Bjergholt 13, ønsker om ændringer i forbindelse med renovering

På vegne af Karen og Leif Toft der har købt Bjergolt 13, henvender jeg mig med ønskerne af ændringer der skal ske i forbindelse med renoveringen. Vi vil i det hele taget holde os til det flotte arkitektoniske udtryk huset og område har selvfølgelig.

Planløsning, M 1:75

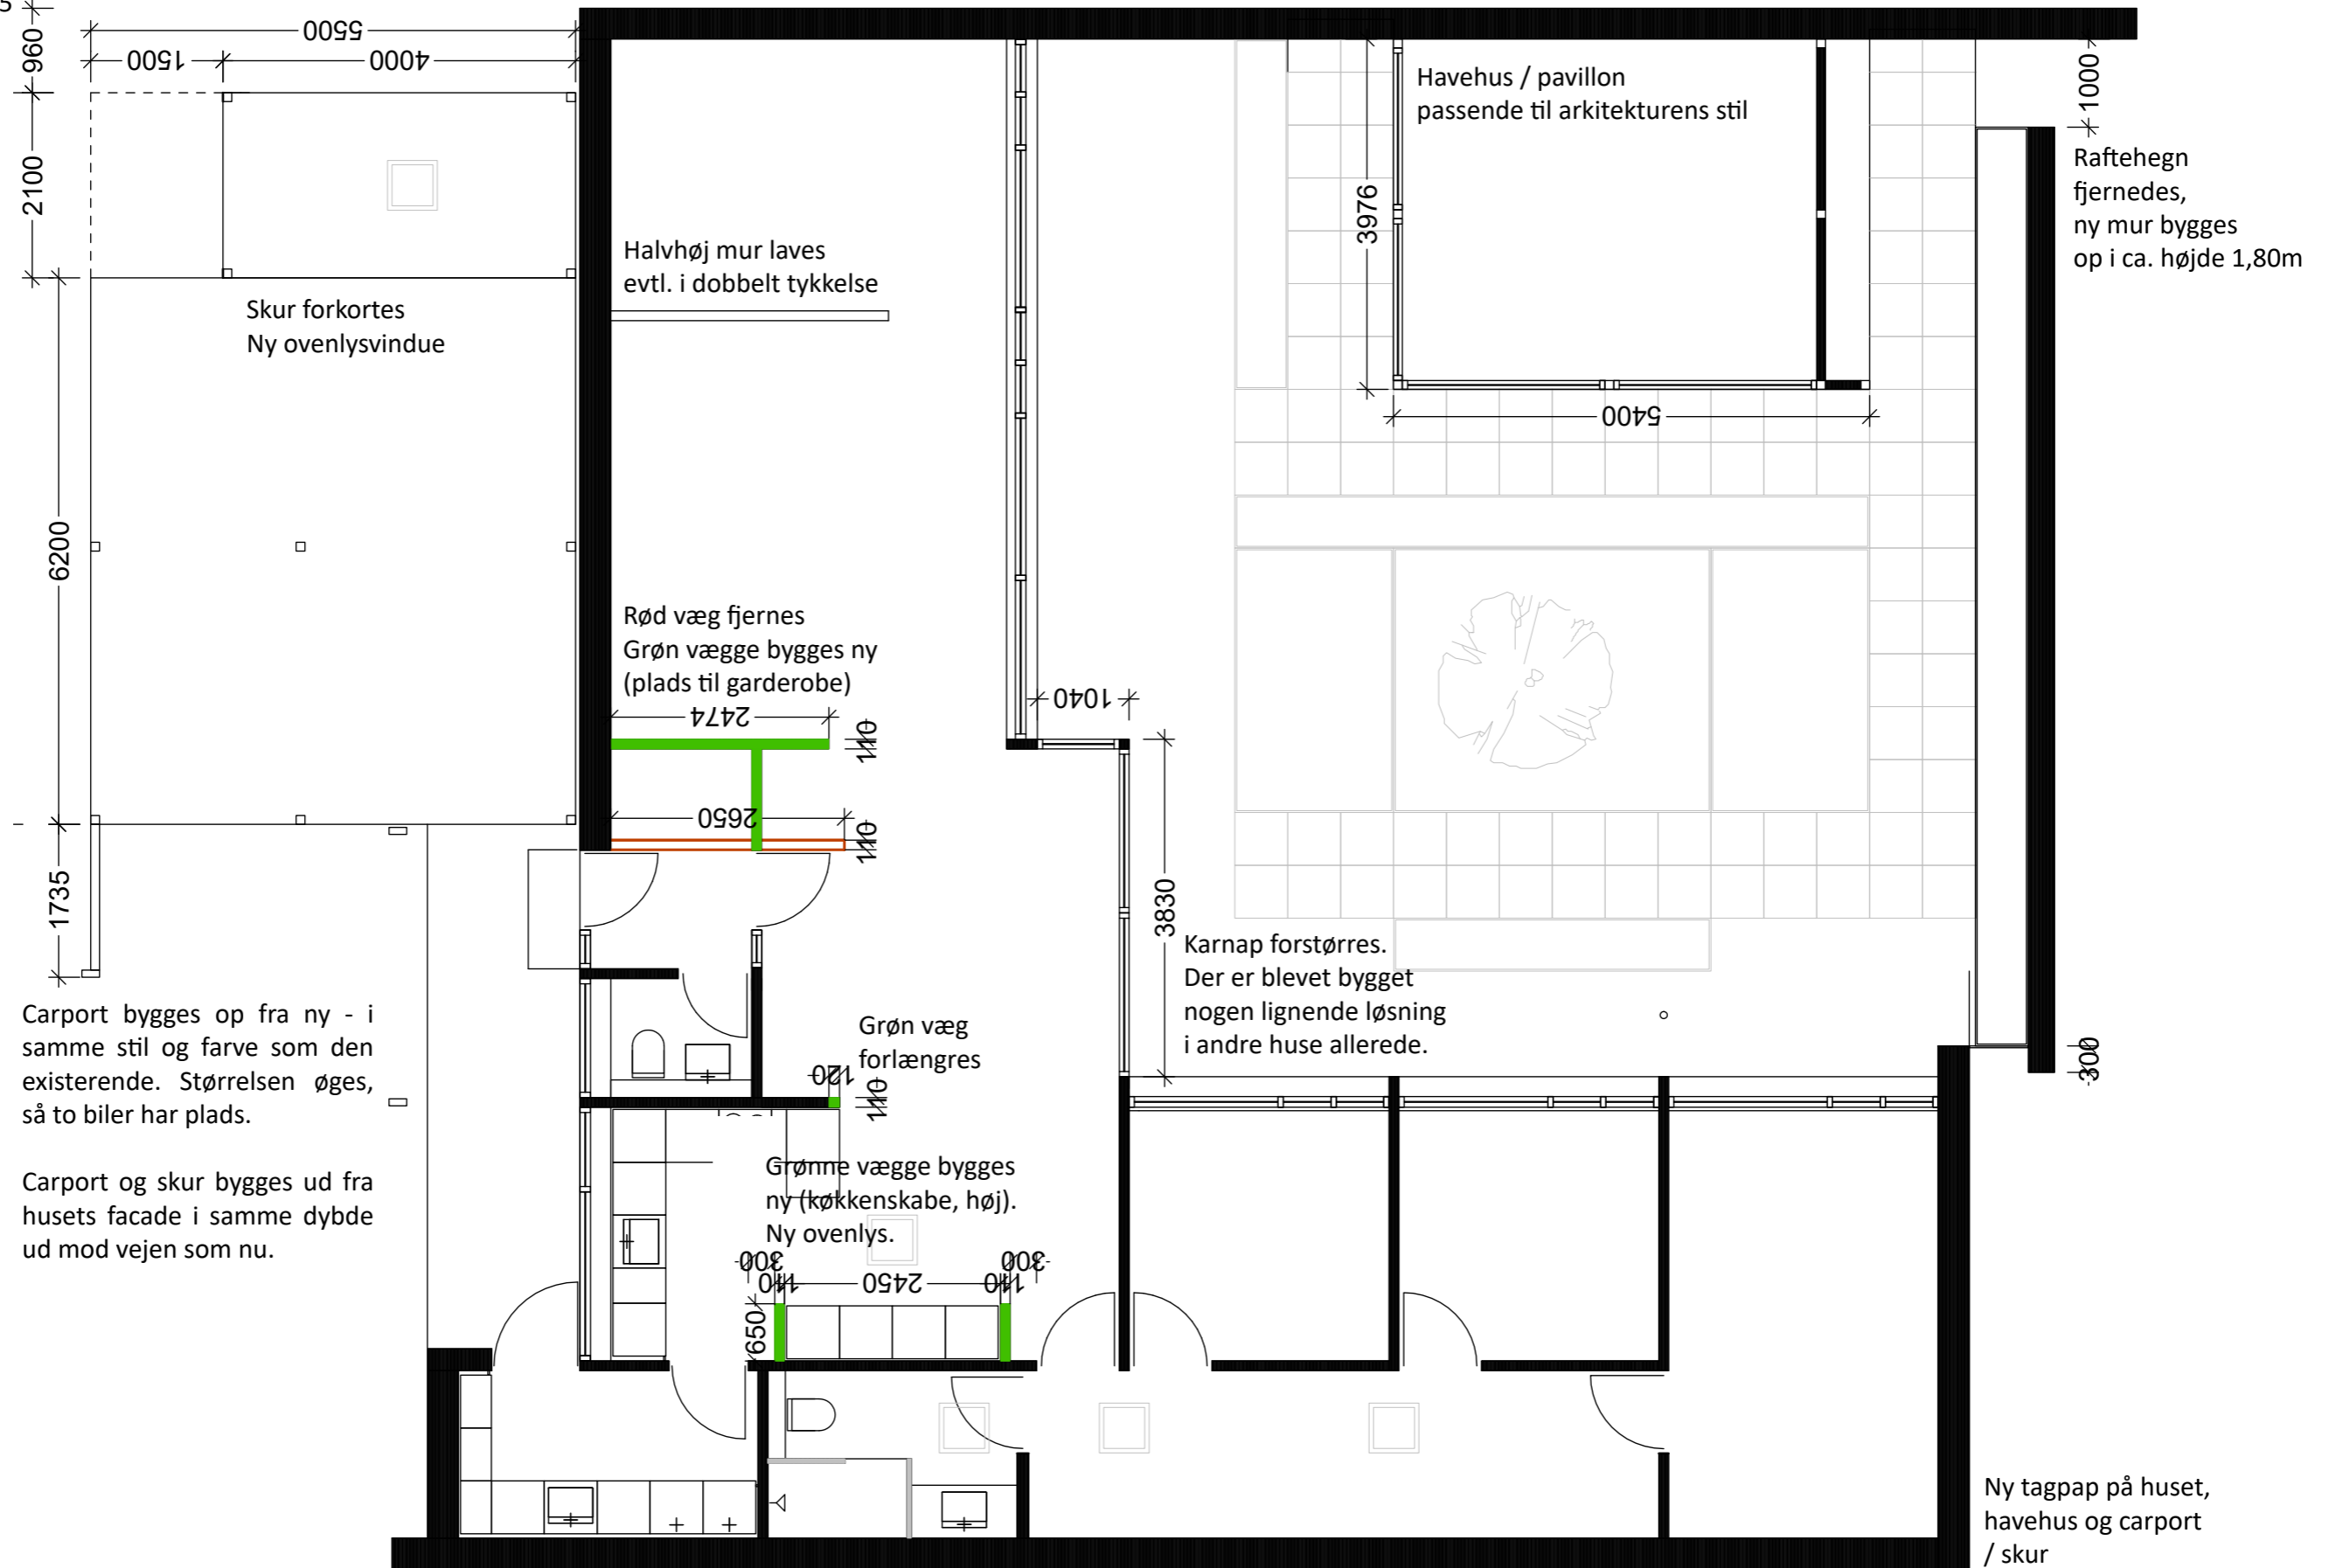
Vedlagt en lille præsentation som skal illustrere ændringer vi vil søge om hos jer. Da vi vil udvide arealet lidt (karnap forstørres) vil vi efter en tilbagemelding fra jer søge om byggetilladelsen hos kommunen. I denne forløb vil vi sende tegninger til jer.

Fremtidige forhold: dybde som eksisterende carport, længde udvides med ca. 1m mod nabo (hjørne). Skur forkortes fra 5,50m til ca. 4,0m plus evt. plads til skraldespænde i samme stil, men mere gennemsigtig

Foto af eksisterende forhold af facade ved værelser - vi påtænker at gentage opdelingen af vinduer som her

Perspektiv tegning af facade mod stue. Vi vil sænke brystningshøjden for alle vinduer mod stuen som det lave, eksisterende vindue i stuen har. Opdeling vinduer som mod værelser med et enkelt vindue i midten.
